## MEMOIRE DE REPONSE

**NAPHTACHIMIE**  
MARTIGUES (13)

Réponses aux observations formulées par la  
Mission Régionale d'Autorité Environnementale

L'autorité environnementale a été saisie et a rendu son avis en date du 23 septembre 2022 (N° MRAe 2022APPACA62/3227), auquel le pétitionnaire se doit de répondre, objet de la présente note.

Figure : Étapes et critères de l'IEM (adapté de MEDD 2007)

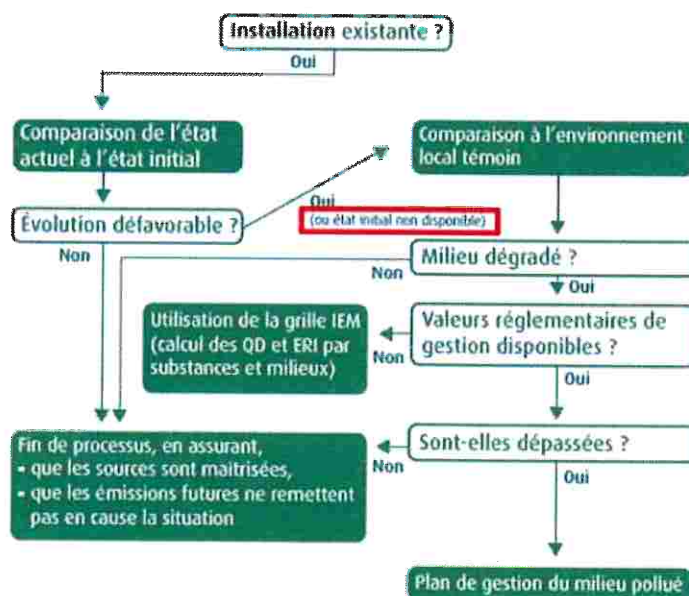
N° 1	Avis de la MRAe n° 2022APPACA62/3227 du 23/09/2022
Partie du dossier concernée :	Etude d'impact
Remarque :	La MRAe recommande de compléter l'étude d'impact par un état initial se traduisant par l'estimation des émissions atmosphériques (a minima de NO <sub>2</sub> , de benzène et de 1,3-butadiène), ainsi que par l'identification et l'évolution des populations exposées depuis la mise en service de l'unité butadiène en 1972 ou, a minima, depuis la dernière année sans dépassement de la capacité de 80 000 t/an autorisée.

L'étude d'impact du dossier de mise en conformité de l'installation Butadiène répond à la réglementation des installations soumises à la directive IED. L'étude proposée en annexe 4 du dossier est donc conforme à la circulaire du 9 août 2013 relative à la démarche de prévention et de gestion des risques sanitaires des installations classées soumises à autorisation et au guide de l'INERIS : « Évaluation de l'état des milieux et des risques sanitaires - Démarche intégrée pour la gestion des émissions de substances chimiques par les installations classées » d'août 2013. Le cadre habituel proposé par le guide INERIS « Evaluation de l'état des milieux et des risques sanitaires » de septembre 2021, qui présente la démarche intégrée pour la gestion des émissions de substances chimiques par les installations classées, est applicable aux installations ne disposant pas d'état initial (avant implantation du site). En effet dans ce cas, le guide préconise de favoriser les concentrations de l'environnement local témoin à défaut de l'état initial (avant implantation du site) comme le montre le schéma ci-dessous :

L'étude proposée dans le dossier de NAPHTACHIMIE est donc conforme au guide et ne nécessite pas de complément (notamment pas d'état initial représentatif des émissions atmosphériques historiques). Les outils mis en œuvre permettent de conclure sur l'éventuelle dégradation et la compatibilité des milieux.

Points de surveillance environnementale pour Naphtachimie.

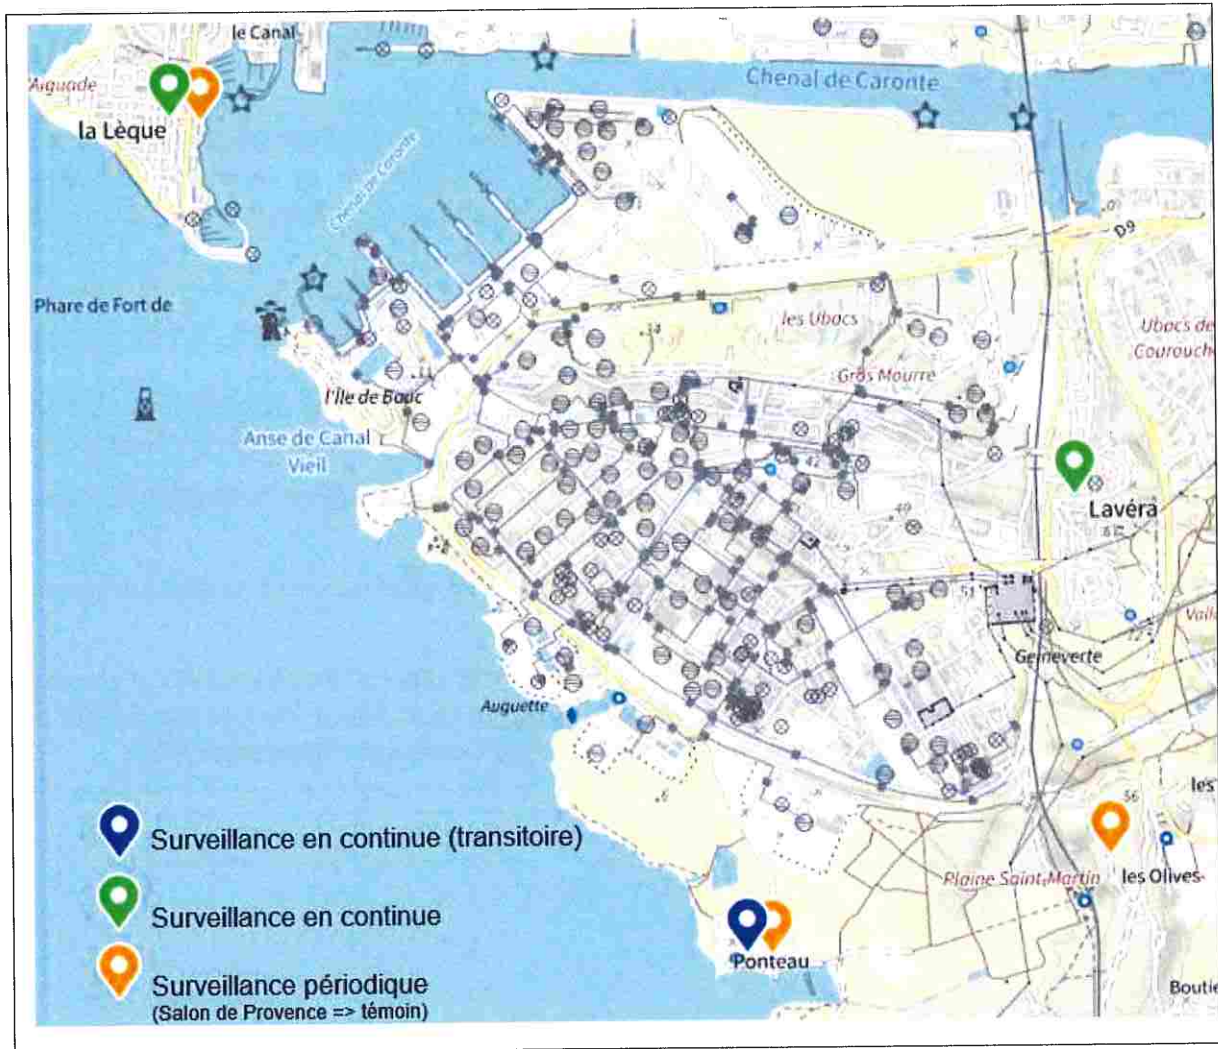
N° 2	Avis de la MRAe n° 2022APPACA62/3227 du 23/09/2022
Partie du dossier concernée :	Etude d'impact
Remarque :	La MRAe recommande que les mesures de réduction et de suivi des émissions à la source et dans l'environnement en fonctionnement normal soient complétées par celles qui découlent des dernières inspections réalisées par l'inspection des installations classées réalisées sur les installations de NAPHTACHIMIE : les modalités de surveillance, plus particulièrement des populations présentes au sud de l'établissement (fréquence, moyen de mesure, carte d'emplacement des points de mesure...), sont à détailler dans l'étude d'impact.
Réponse :	<p>Naphtachimie a pris en compte les recommandations des autorités émises dans le cadre de l'instruction de ce dossier, tel que l'intégration du suivi des oxydes d'azote dans la surveillance environnementale à la suite du changement de valeur guide OMS parue courant 2021. Egalement, une révision de l'étude IEM-EQRS a été réalisée, bien que cette valeur soit parue après la restitution réglementaire.</p> <p>Par ailleurs, le 07 et le 24 novembre 2021, nous avons apporté des réponses aux conclusions de la dernière inspection concernant le suivi des émissions dans l'environnement conformément aux articles 17.1 et 17.2 de l'arrêté APC COV N°2018-135-PC. Dans ces courriers, nous avons rappelé les éléments suivants :</p> <p>Tel que notifié dans notre courrier Z17-2019 du 06/05/2019 concernant notre proposition de programme de surveillance environnementale, nous avons mis en place avec AtmoSud des campagnes transitoires ayant pour objectif de définir le point le plus pertinent à retenir dans le cadre d'une surveillance pérenne en complément au réseau de surveillance existant.</p> <p>Dans un premier temps, 8 campagnes, opérées par AtmoSud ont été réalisées entre le 07/10/2019 et le 16/03/2020, sur 5 points déterminées par une étude de dispersion des émissions réalisée par le bureau d'études GINGER BURGEAP dans le respect du guide INERIS « Surveillance dans l'air autour des installations classées -retombées des émissions atmosphériques - Impact des activités humaines sur les milieux de la santé » édité en 2016. Les points de mesures étant : Martigues St Pierre / Martigues Lavéra / Martigues Caravelle / Martigues Renaïres et Port de Bouc La Lecque.</p> <p>Afin d'évaluer l'influence des régimes estivaux 4 campagnes supplémentaires (post-confinement) ont été réalisées sur Martigues Lavéra via l'analyseur en ligne pour le benzène et la mise en place de tubes passifs pour le 1,3 butadiène ; sur Martigues Caravelle et Port de Bouc La Lecque. La</p>

Tel que décrit dans le courrier Z013-2021 adressé par courrier postal el 24/06/2021, nous avons retenu les points suivants : (Courant 2022, cette surveillance a été révisée avec la mise en place d'une surveillance continue transitoire sur Caravelle opérée par Atmosud via la mission QAPA ; et la surveillance des NO2)

- Analyseurs en continue du réseau de surveillance AtmoSud sur les points de Martigues Lavéra et Martigues Caravelle (QAPA uniquement disponible pour le benzène). Cette dernière est effective depuis juillet 2022.
- Tubes à diffusion passive pour tous les points complémentaires
